República Argentina
Ministerio de Transporte
PROYECTO DE MEJORA DE LA CONECTIVIDAD FERROVIARIA
A CONSTITUCIÓN - FERROCARRIL BELGRANO SUR

**Obra: "Viaducto Elevado Ferroviario en las Vías del Ferrocarril Belgrano Sur - Tramo Calle Diógenes
Taborda / Estación Constitución",
CIRCULAR Nro. 6**

Aclaración sin Consulta N° 1

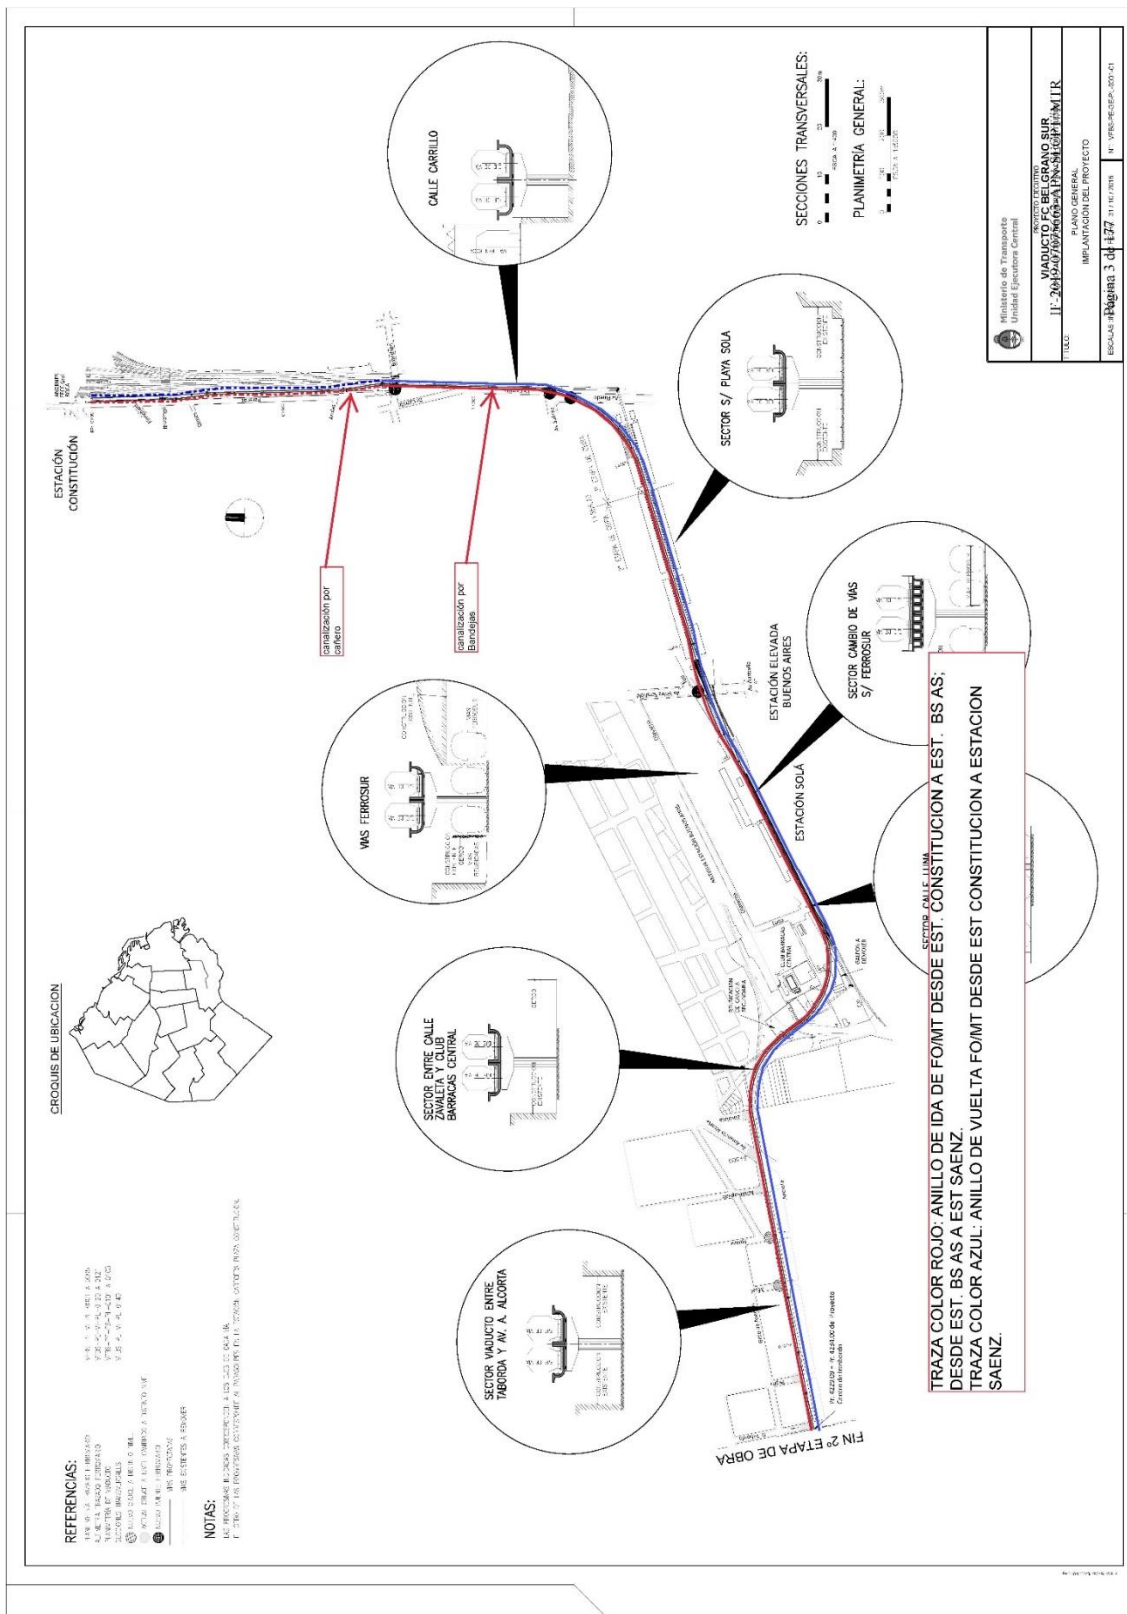
-Si el alcance de los tendidos de anillo de FO y MT del plano adjunto son correctos.

-La canalización de MT se realizara por bandeja desde la estación Sáenz hasta el puente de la calle Brandsen, a partir de allí como la traza de vías está a nivel de suelo se ejecutara una canalización con cables directamente enterrados.

-Según lo que indica las especificaciones técnicas generales en apartado "8.3 ALCANCE" se ejecutara cada rama del anillo en recintos diferentes. Por este motivo, en el primer tramo del anillo estará las canalizaciones de MT y FO juntas y el segundo tramo en la vía de enfrente.

-Las bandejas se consideran con tapas en instalaciones exteriores.

APARTADO 5.2.4.1 DEL PUEGO DE ESPECIFICACIONES TECNICAS GENERALES.

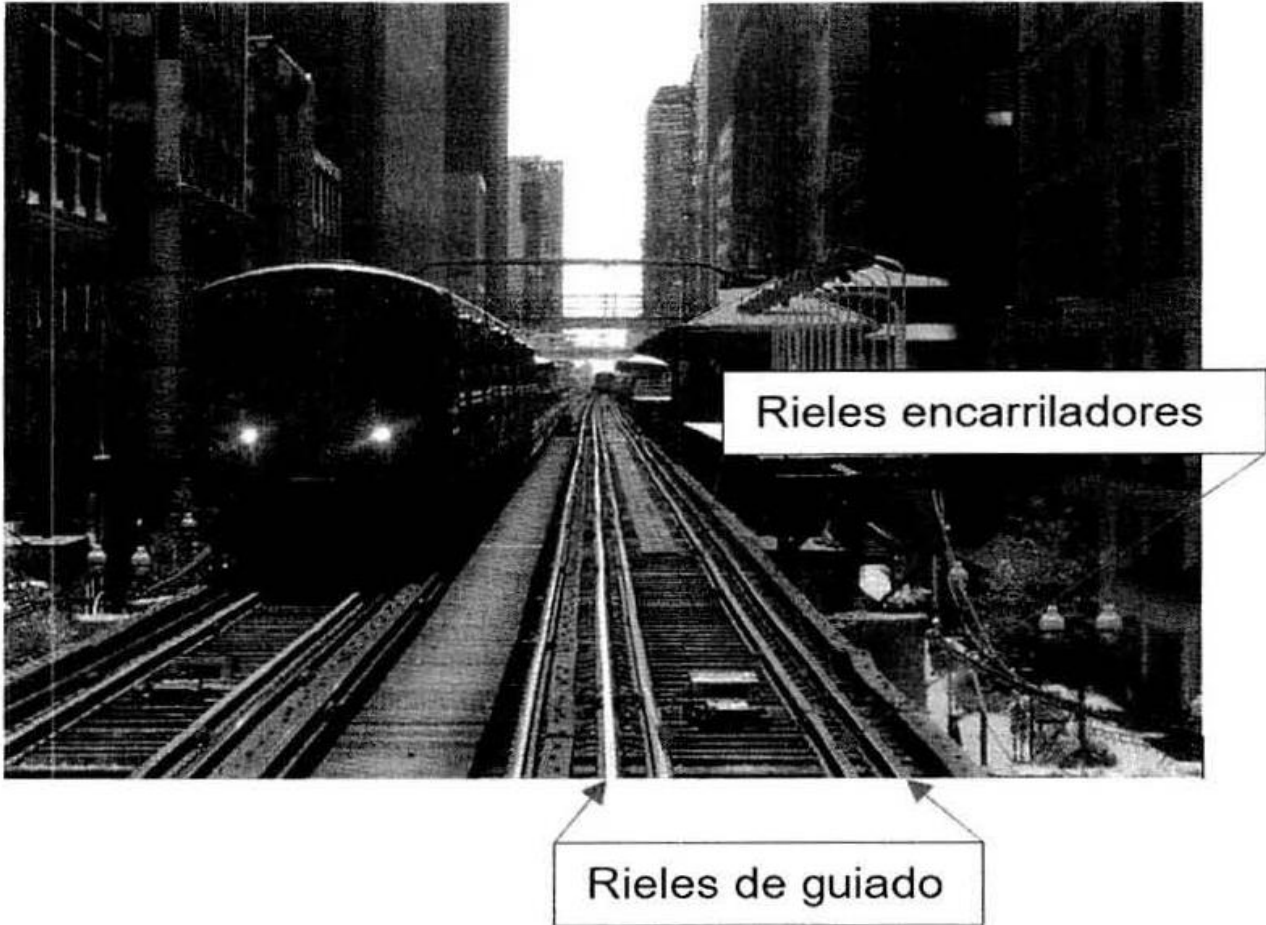
ENCARRILADORES. Texto del pliego (pg. 62); "El viaducto deberá llevar encarrilador riel en toda su longitud".
Consulta: ¿Se refiere a que la vía sobre balasto o placa debe llevar dos contrarrieles a lo largo de toda la longitud del viaducto entre los dos rieles de guiado? Ver imagen (metro de Chicago).

APARTADO 5.2.4.1 EL PLIEGO DE ESPECIFICACIONES TECNICAS GENERALES.

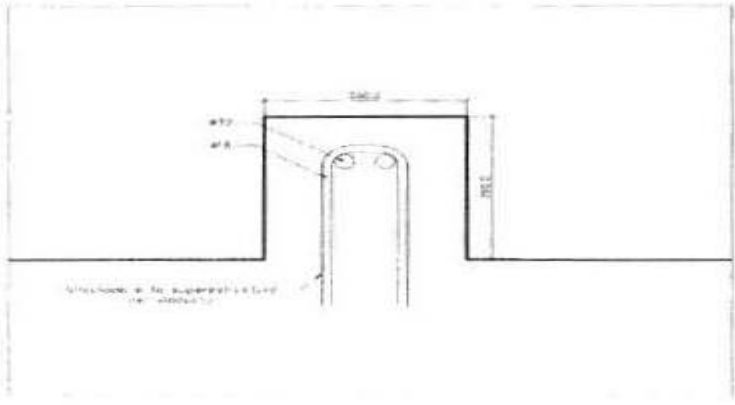
ENCARRILADORES. Texto del pliego (pg. 62): "En caso que se ejecute en hormigón armado, el mismo deberá estar lo más cerca posible del riel, y se desarrollará de la siguiente manera: se deberán colocar barras en disposición "tipo horquilla" de diámetro Ø 16, ancladas a la superestructura del viaducto, separadas entre ellas 10 cm en ambos sentidos, y se colocarán barras principales longitudinales superiores de diámetro Ø 32. La calidad del hormigón a utilizar será la misma de la superestructura, pero nunca inferior a H35. Se adjunta esquema de detalle:"

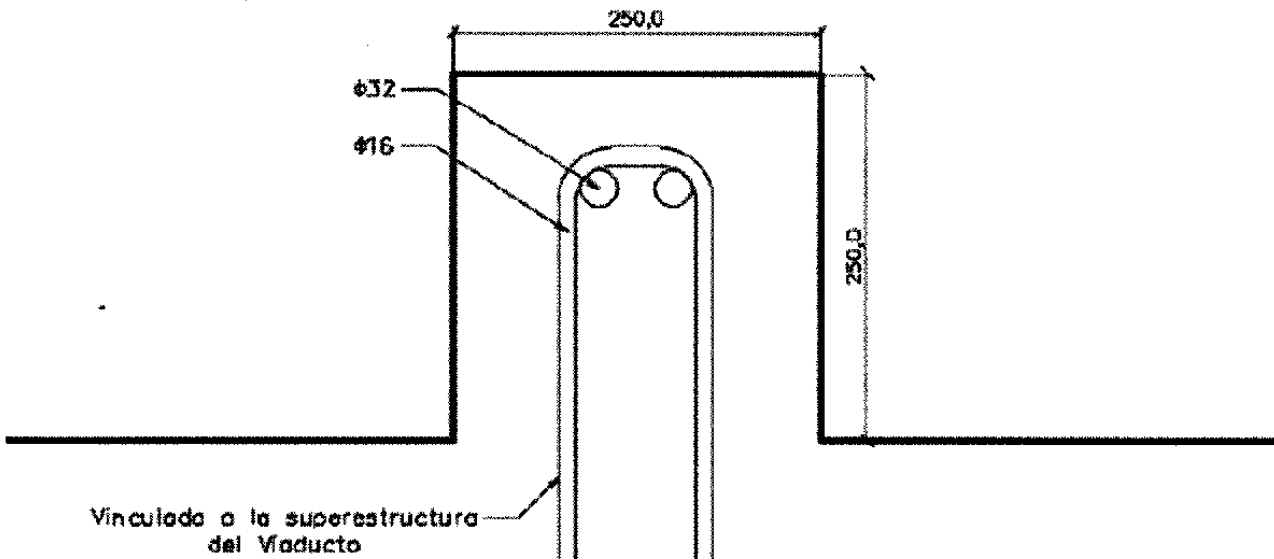
"El viaducto deberá llevar encarrilador riel en todo su longitud. En caso que se ejecute en hormigón armado, el mismo deberá estar lo más cerca posible del riel, y se desarrollará de la siguiente manera: se deberán colocar arras en disposición "tipo horquilla" de diámetro Ø16, anclados a la superestructura del viaducto, separados entre ellos 10 cm en ambos sentidos, y se colocarán barras principales longitudinales superiores de diámetro Ø32. La calidad del hormigón a utilizar será la misma de la superestructura, pero nunca inferior a H35."

¿Las fijaciones para este riel encarrilador, deberá tener las mismas características que las fijaciones del riel principal?

¿El material a utilizar como riel encarrilador será proveniente del retiro de vías existentes o deberán ser vías nuevas?

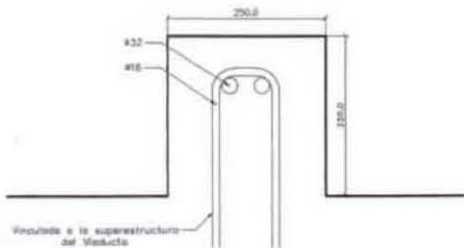
El Pliego de Especificaciones Técnicas Generales estipula en el Punto 5.2.4.1 que " El viaducto deberá llevar encarrilador de riel en todo su longitud. En caso que se ejecute en hormigón armado, el mismo deberá estar lo más cerca posible del riel", y a continuación explica un posible sistema constructivo y adjunta un esquema de detalle que finalmente conforma una viga continua de hormigón armado de 0,25 x 0,25 m de sección.

Solicitamos se aclare este punto, dado que entendemos que no cumpliría la función de encarrilador dado el esquema siguiente, que es nuestra interpretación de lo estipulado en el PETG.

ALTERNATIVA SOBRE VIGA CORRIDA

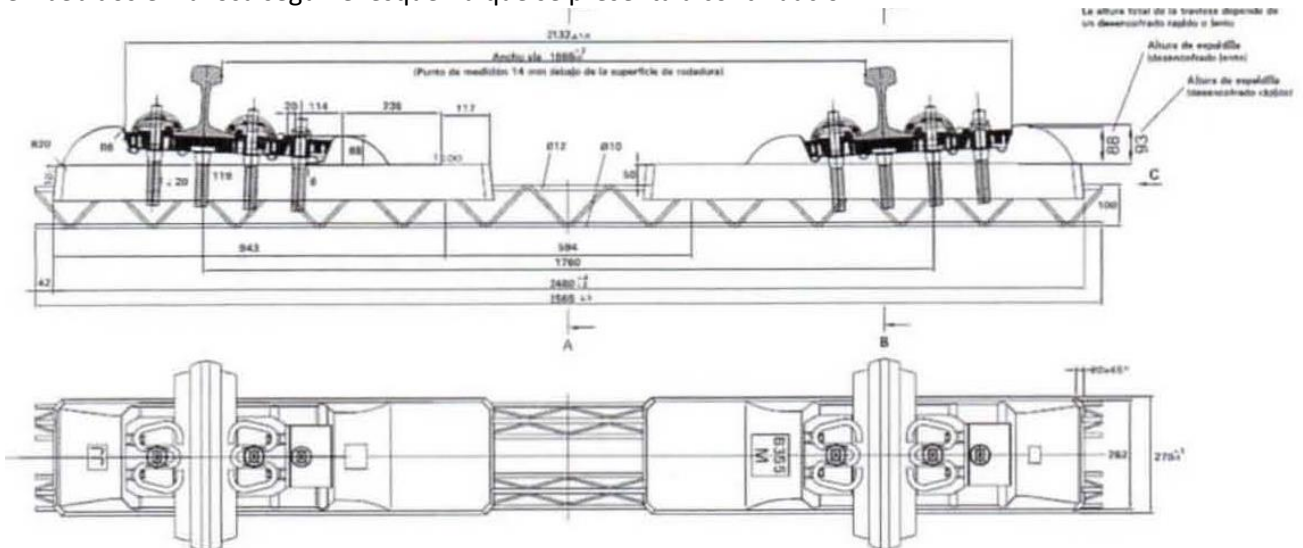
Para la alternativa de construcción de vía en placa, ¿Cuál de las 2 alternativas que se presentan a continuación serán consideradas válidas?

Clasificación de sistemas de vía en placa

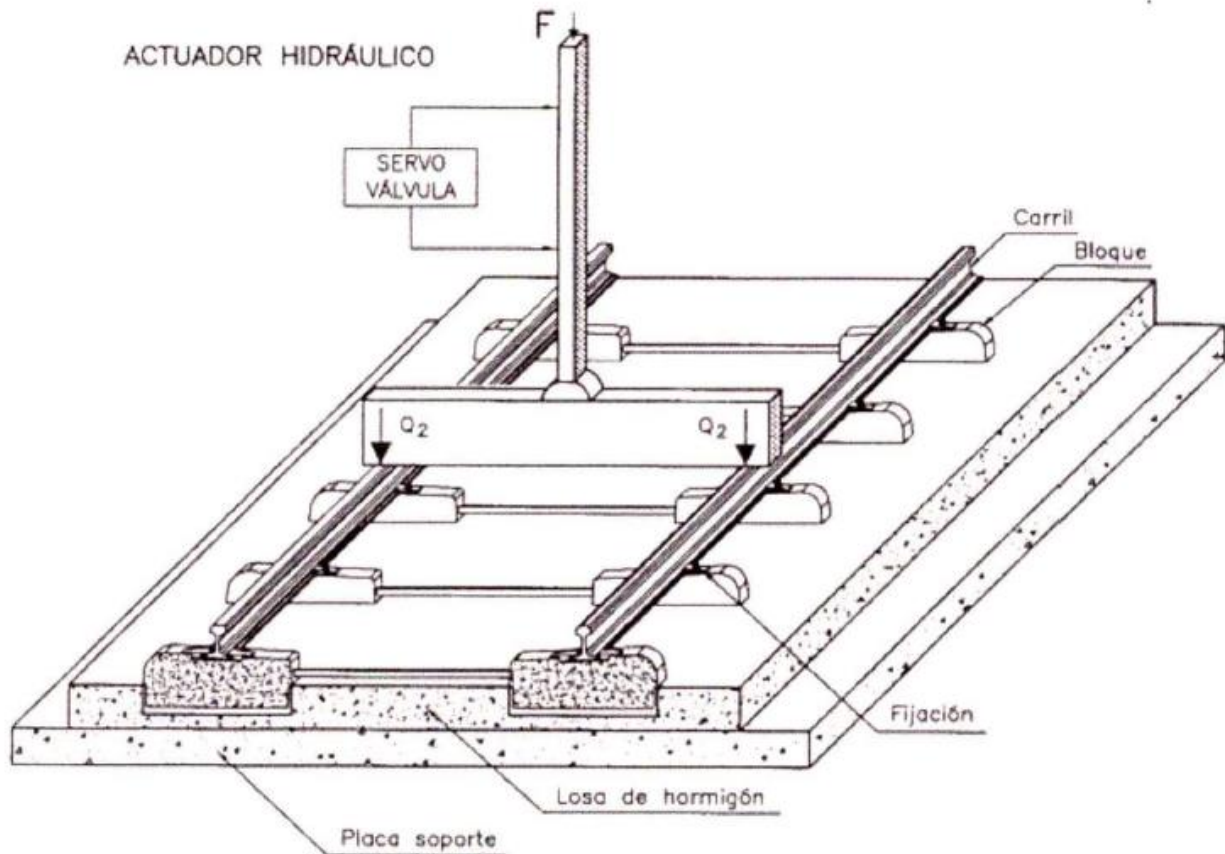
CLASIFICACIÓN SISTEMAS DE VÍA EN PLACA	FAMILIAS					
	1	2	3	4	5	6
	SISTEMAS CONTINUOS		SISTEMAS DISCRETOS			
Carril embebido	Sujeciones independientes	Elementos prefabricados				Losas prefabricadas
		Bloques o traviesas prefabricadas			Apoyadas sobre losa portante o placa principal	
	Integrados en una losa portante o placa principal	Integrados en una losa portante o placa principal		Recubiertos de elastómero		
		Monolíticamente

CORTE 5-5

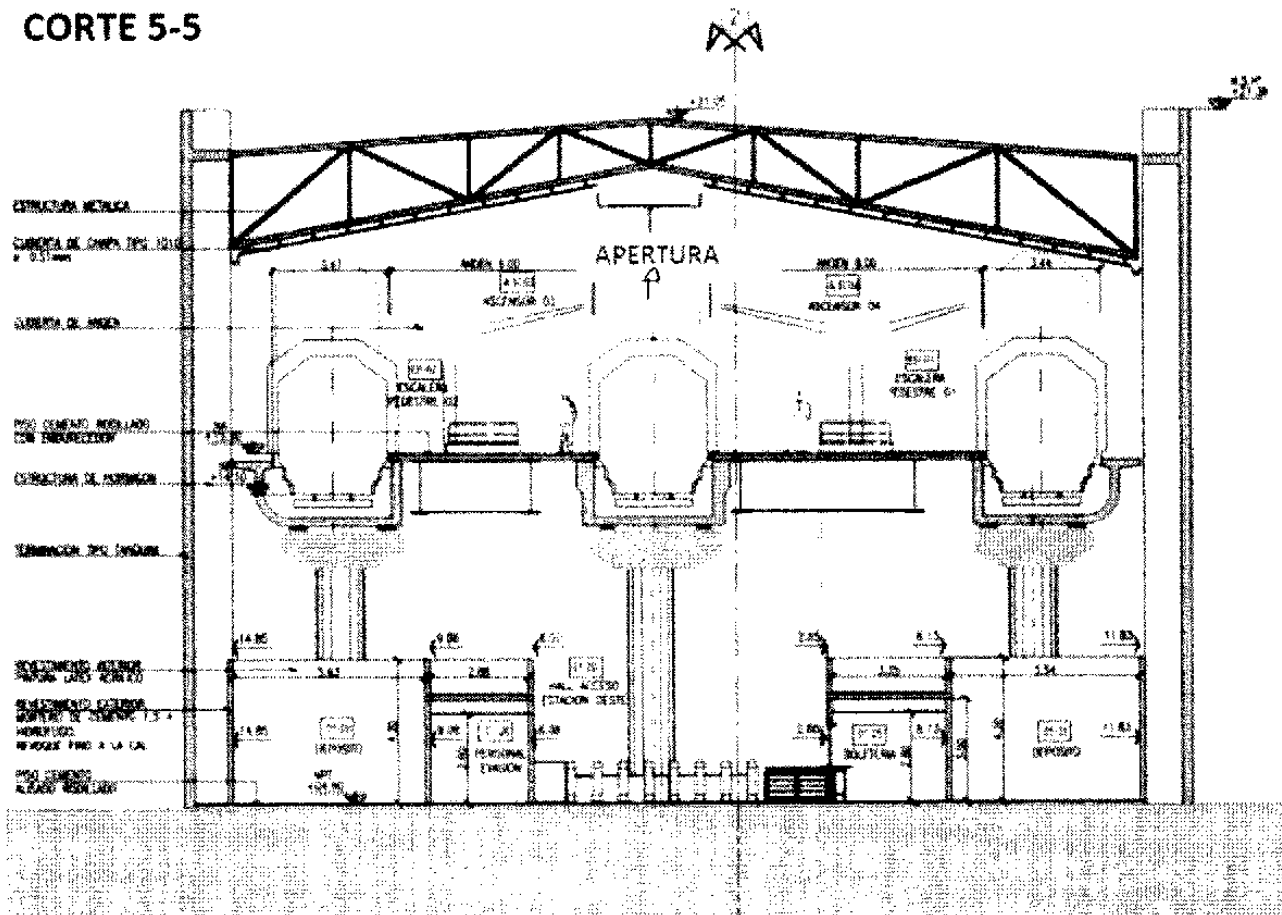
En la planilla de cotización dispuesta en el PCP, la cantidad de la cubierta del andén de la Estación Buenos Aires no se consideró toda la área de la referida estación.

Solicitamos confirmación que NO habrá cubierta en andén en la área central, como visto en el CORTE 5-5 a continuación (área indicada en rojo "APERTURA").
